改善箇所説明図

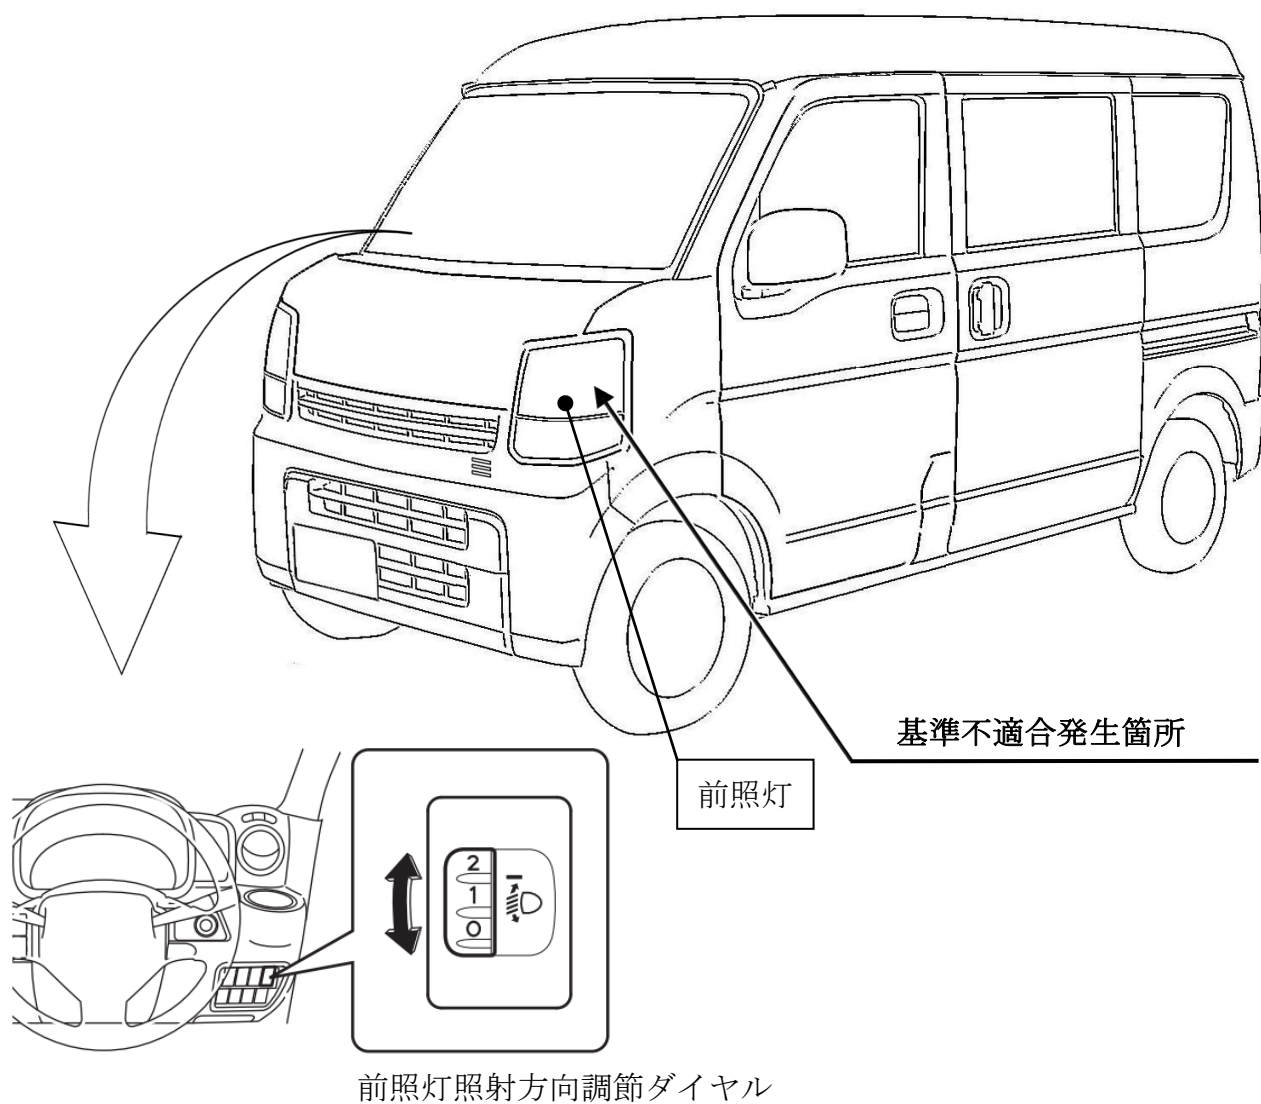
手動式の前照灯照射方向調節装置付きのすれ違い用前照灯において、不適切な調節位置で光軸の調整、検査を行ったものがある。そのため、光軸が保安基準を満足していないおそれがある。

全車両、前照灯の光軸を点検し、調整が必要な場合は光軸調整を行う。

識別：ID プレートに青色のシールを貼付する。
